Onderwerp Besluit plaatsen bord D6R Herebrug en Emmabrug

VERKEERSBESLUIT

Datum 6-8-2018 Bijlage(n) 2 Kenmerk XXXXXX
Opsteller W. IJedema Tel. 14 050
Onderwerp Besluit tot het plaatsen van bord D6r1 (rijrichting) aan de Herebrug en Emmabrug

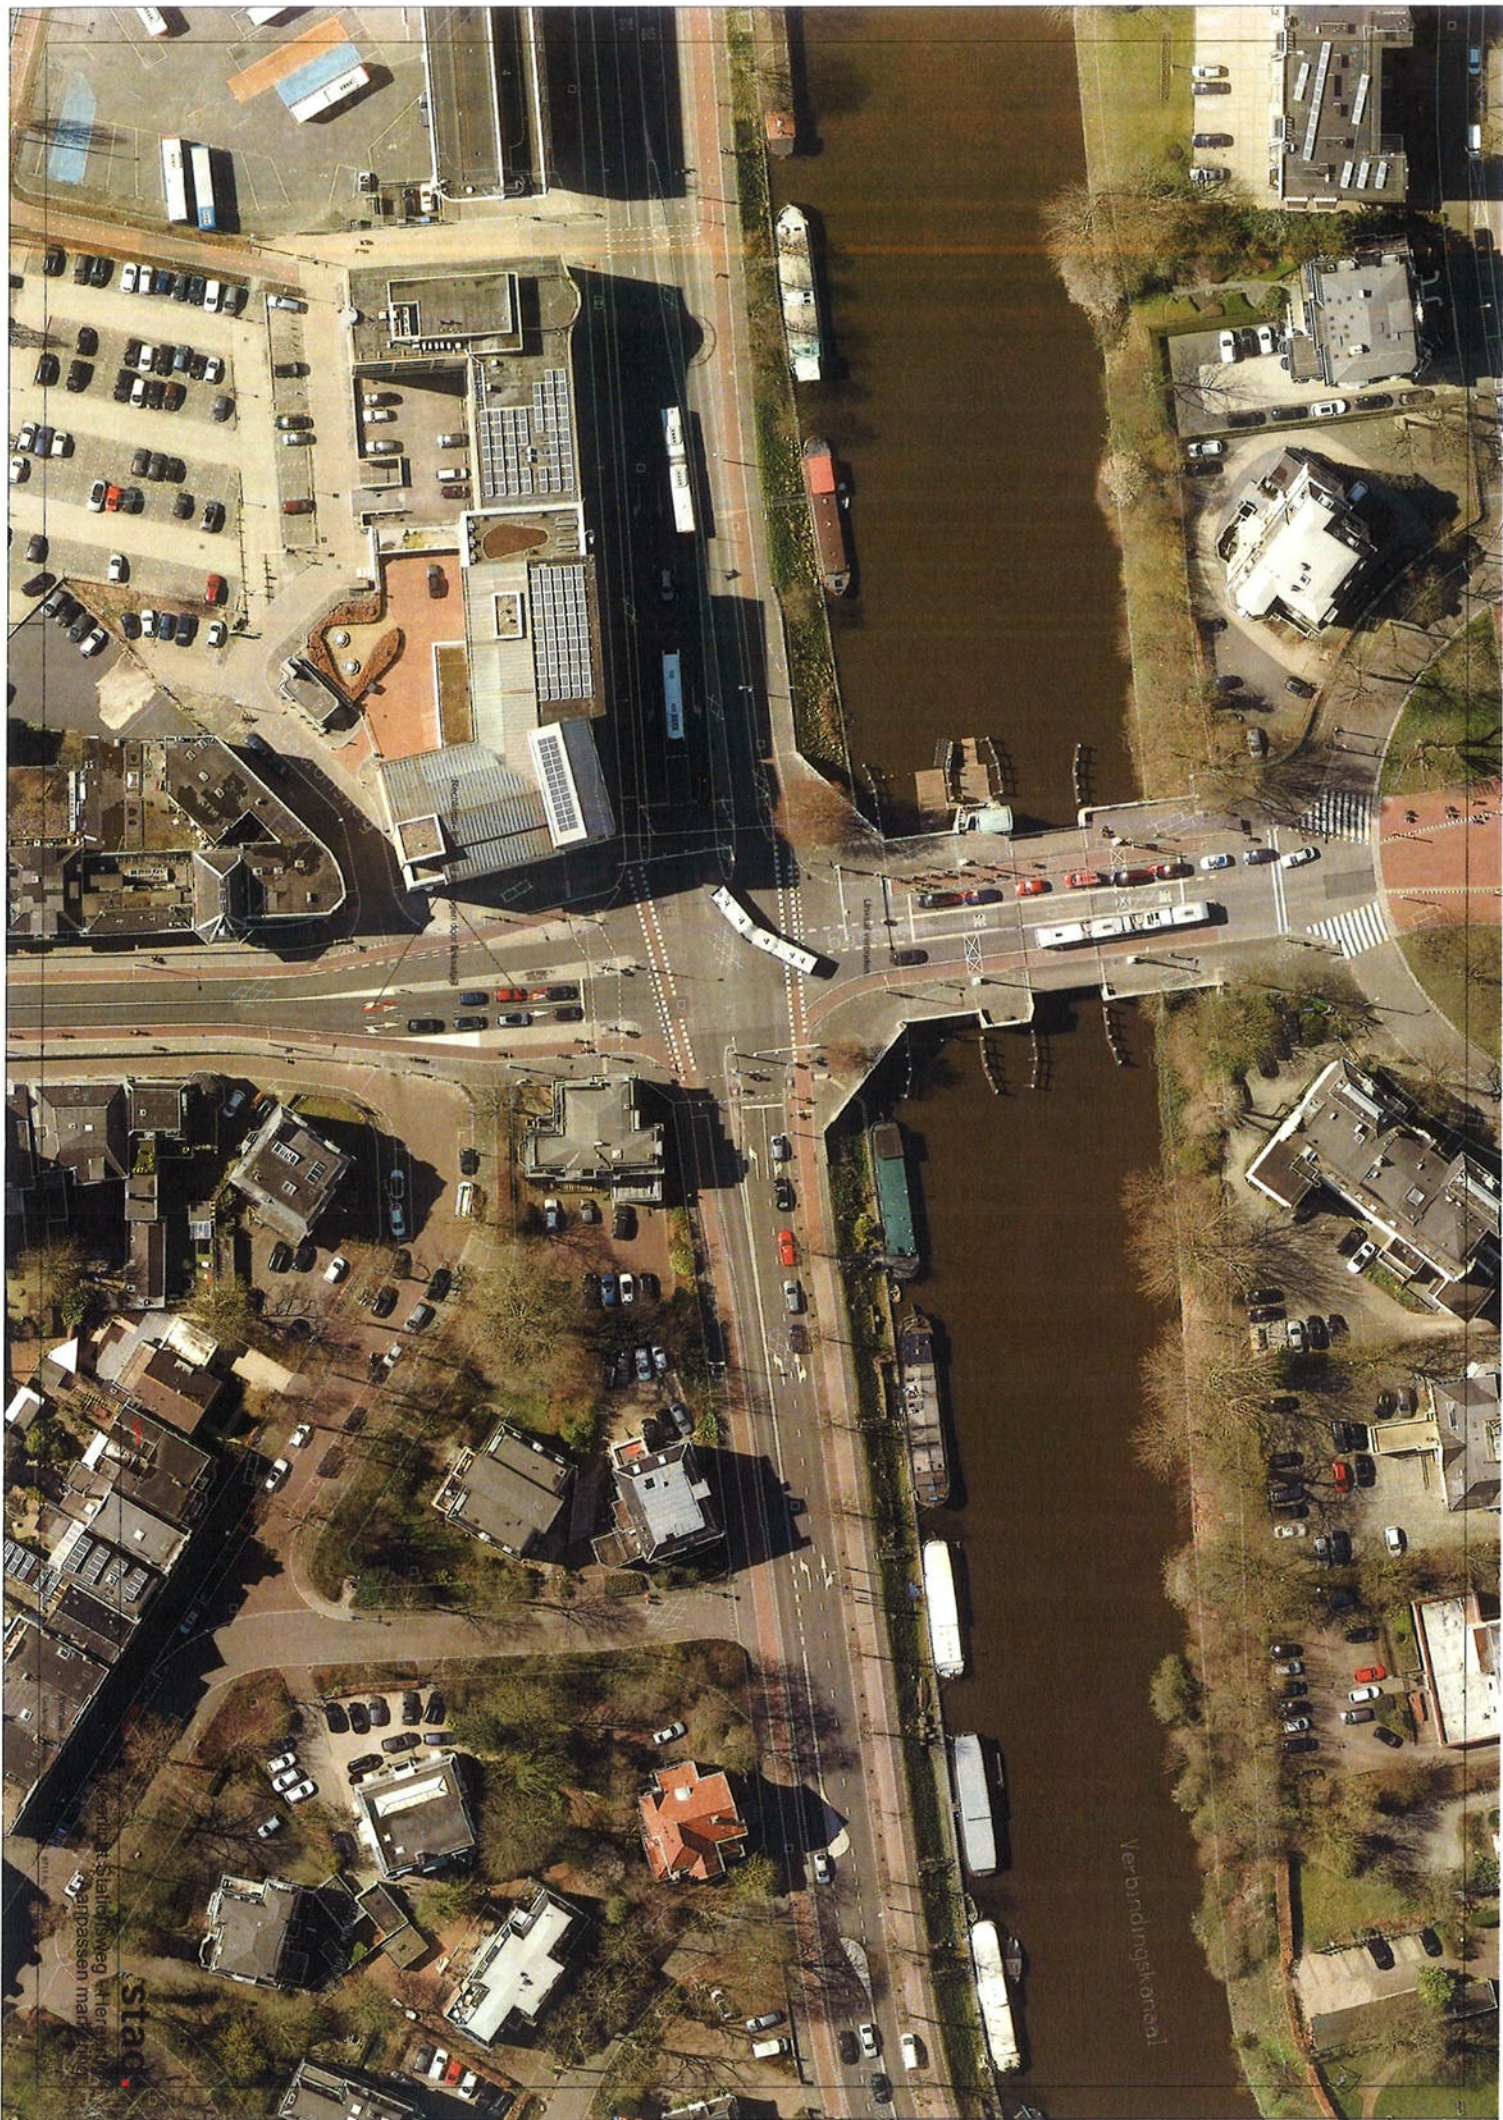
slac
en de Sluisdijkweg, hieronder
aanpassen met...

Markering schouder

Vervangmarkering met (BUS)

Vervang markering bij VRI VK05 bij vervanging regeling
Emmenviaduct - Stationsweg
